【改善箇所説明図】

【基準不適合箇所】

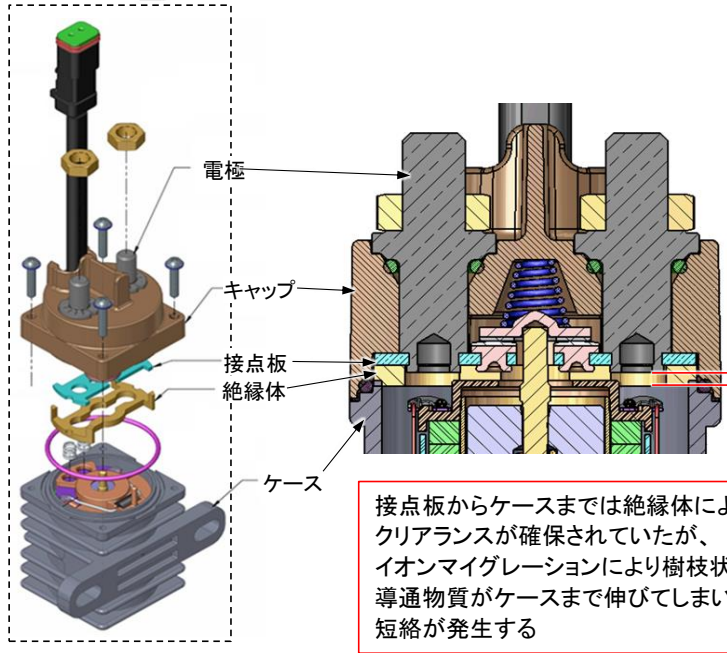
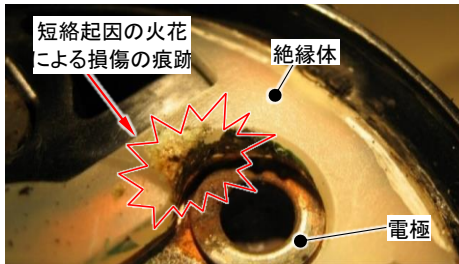
運転席右側コンソール内に取付けられているリレーが火花を伴う短絡により損傷する

接点板からケースまでは絶縁体によりクリアランスが確保されていたが、イオンマイグレーションにより樹枝状の導通物質がケースまで伸びてしまい短絡が発生する

ショベルローダの電源リレーにおいて、キャップの材質が不適切なため、経時劣化により電極表面が変形するものがある。
 そのため、内部短絡が生じメイン電源が喪失して車両が停止する、もしくは火花により火災に至るおそれがある。

全車両、電源リレーを対策品に交換する。
